CONSTANCIA DE NOTIFICACIÓN MEDIANTE PUBLICACIÓN DE AVISO

AUTORIDAD NACIONAL DE LICENCIAS AMBIENTALES
- ANLA –
RESOLUCIÓN N° **002800**
(19 OCT. 2026)

"Por la cual se resuelven unos recursos de reposición interpuestos en contra de la Resolución 1942 del 23 de julio de 2026 y se toman otras determinaciones"

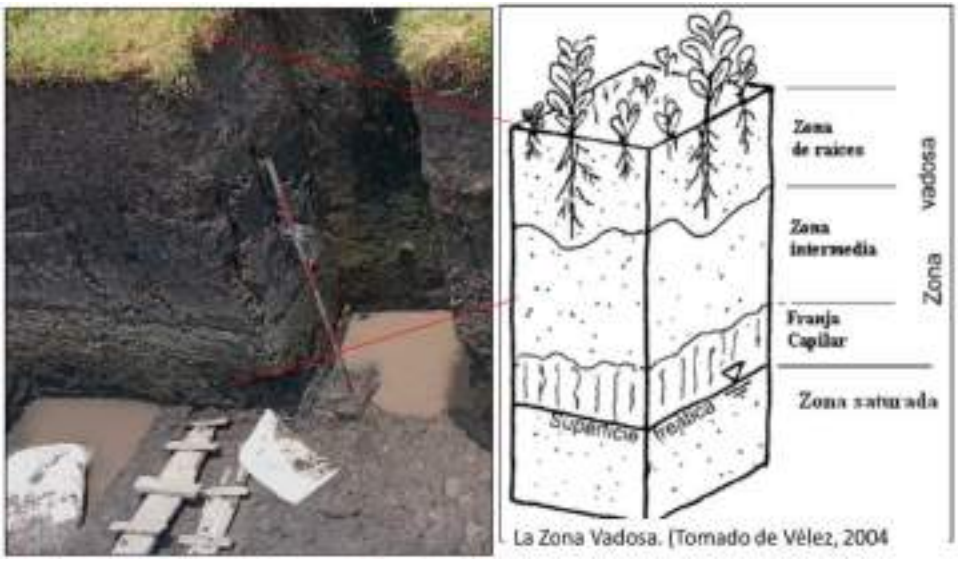
Respecto del sitio de torre T44ANN, la información técnica desarrollada por ENLAZA-GEB demuestra que la ubicación propuesta conserva condiciones de viabilidad ambiental y que la restricción aplicada por la ANLA se fundamenta en una interpretación hidrogeológica que no desvirtúa la caracterización integral presentada durante la evaluación ambiental.

La ANLA evaluó tres puntos de agua localizados en inmediaciones de la torre T44ANN (Sitios 1, 2 y 3). Teniendo en cuenta la información geológica, hidrogeológica e hidrogeoquímica presentada y en las observaciones realizadas durante la visita de evaluación, concluyó que los tres puntos corresponden a manantiales y, por tanto, se encuentran sujetos a las restricciones establecidas en
